上海城投竹园污水处理分公司二期 8.18MW
分布式光伏发电项目

监 理 初 检 报 告

监理初检问题清单

监理初检问题整改回复单

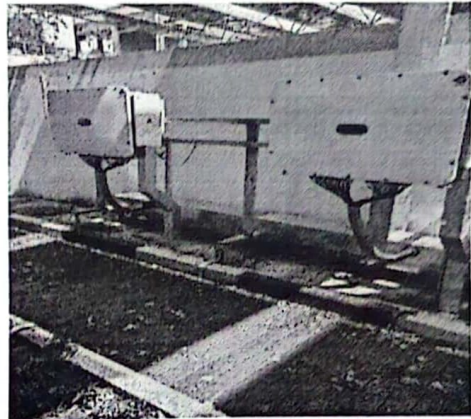
箱变没张贴有明显的“有电危险”类警示标志和申能 logo 标志

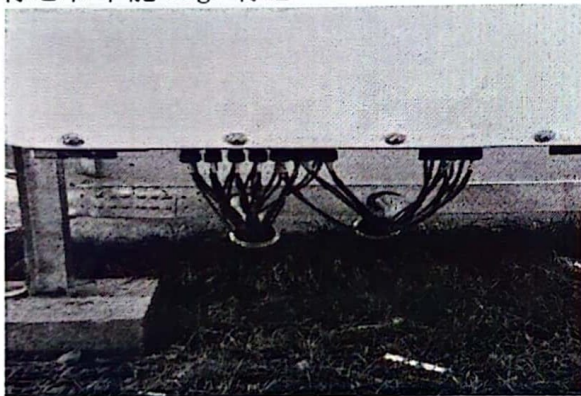
逆变器没张贴有电危险和编号

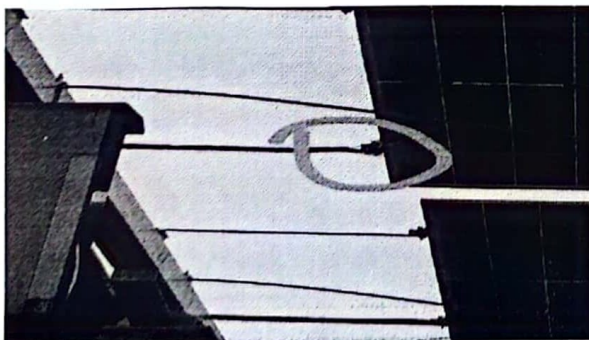
逆变器直流线穿管平直没穿到位

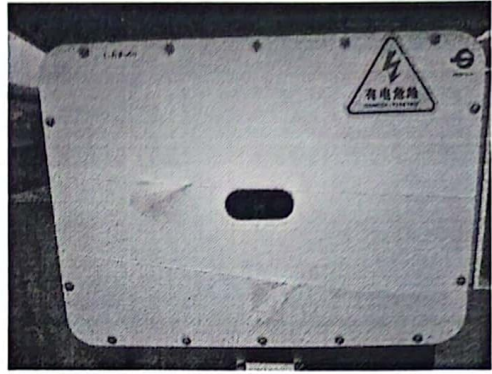
1、箱变没张贴有明显的“有电危险”类警示标志和申能 logo 标志。(要求制作安装标识标牌，要求亚克力材质或者不锈钢材质或者喷涂)

已按要求张贴安全警示标识牌和申能logo标识牌

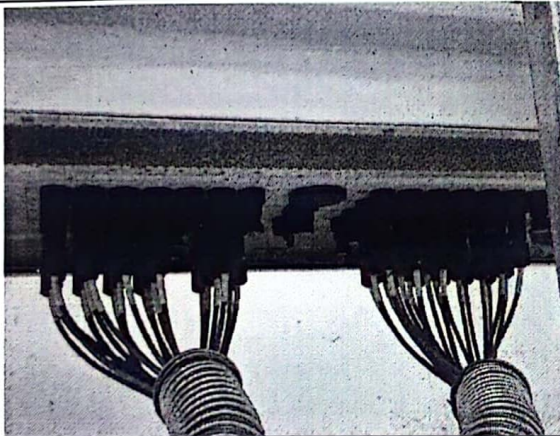
2、逆变器没张贴有电危险和编号。(要求标牌要亚克力材质或者不锈钢材质或者喷涂)

逆变器已按要求张贴警示标牌及编号牌

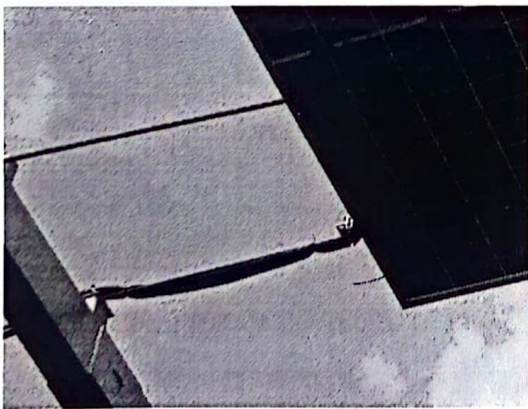
4、部分接地扁铁未刷黄绿接地标识漆。(要求接地扁铁刷黄绿漆标识)

已按要求对接地扁铁涂刷黄绿油漆

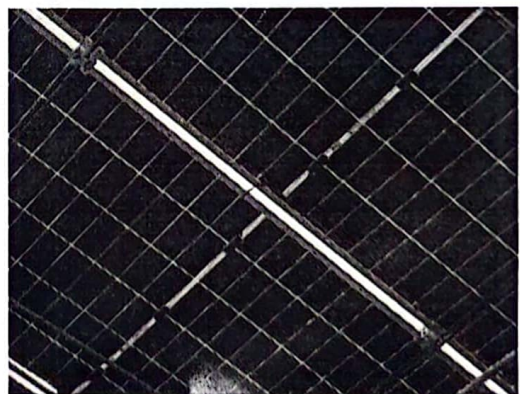
5、柔性支架组件直流线跨越钢梁处，个别直流线穿的保护管没穿到组件下方太阳还能晒到。(要求暴露在太阳下的部分直流线再穿管保护)

已按要求更换保护套管
